## Zápis z pracovného stretnutia

Projekt: MET Ružinovská radiála  
Dátum: dňa 11.5.2021 o 9:00 hod. – online stretnutie  
Prítomní: za Zhotoviteľa:  
*Dopravoprojekt (DPP)*: Michal Bocora, Nikola Grančič, Milan Holeš, Igor Karchutňák, Gabriela Pekárová  
*Elektroline (ELL)*: Tomáš Rohánek, Kateřina Švehlová  
za Objednávateľa:  
*Hlavné mesto SR Bratislava (HMBA)*: Angelika Agócssová, Gabriella Balkó, František Brliť, Alena Kovárová, Juraj Nyulassy, Jakub Tomšík  
*Dopravný podnik Bratislava (DPB)*: Ivan Minarovič  
*Metropolitný inštitút Bratislava (MIB)*: Michal Marcinov, Kristína Olesová

Predmet stretnutia: **Príprava dokumentácie DSP – meniareň Astronomická, poloha stožiarov, iné**

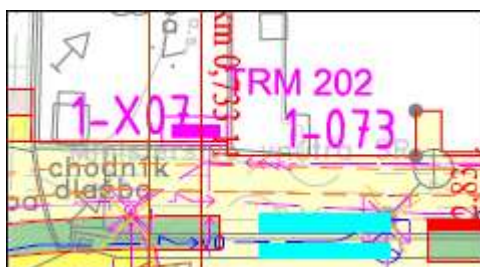
- triangel Vazovova bude z hľadiska osvetlenia riešený ako kolízny úsek bez samostatného osvetlenia PPP
- podľa vyjadrenia projektanta poloha stožiaru 1-059 zostane bez úpravy – nezmenená
- HMBA žiadalo o presun osvetľovacieho stožiaru pri trakčnom stožiare 1-060 nad priechodom pre chodcov do zeleného pásu podľa nákresu

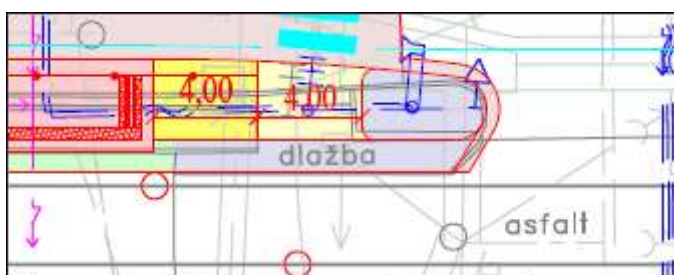
- poloha VO pri zastávke Krížna zostáva nemenná z dôvodu nevhodného osvetľovania bytov a križovatky
- 1-083 a 1-084 boli posunuté podľa požiadaviek HMBA
- rozvádzače z nárožia pred presklenej budovy reštaurácie boli projektantom premiestnené do inej polohy (výjazd z Blumentálskej pred zastávkou Krížna a za križovatkou Krížna – Legionárska)

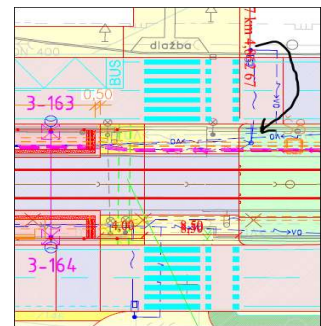
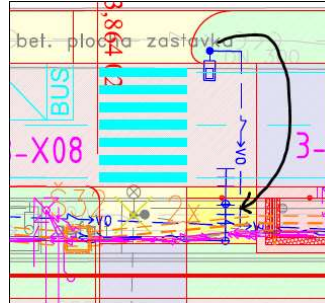
- Poloha stožiarov na Ružinovskej ulici
  - poloha stožiaru kamery na ostrovčeku na Zastávke Líščie nivy bude presunutá
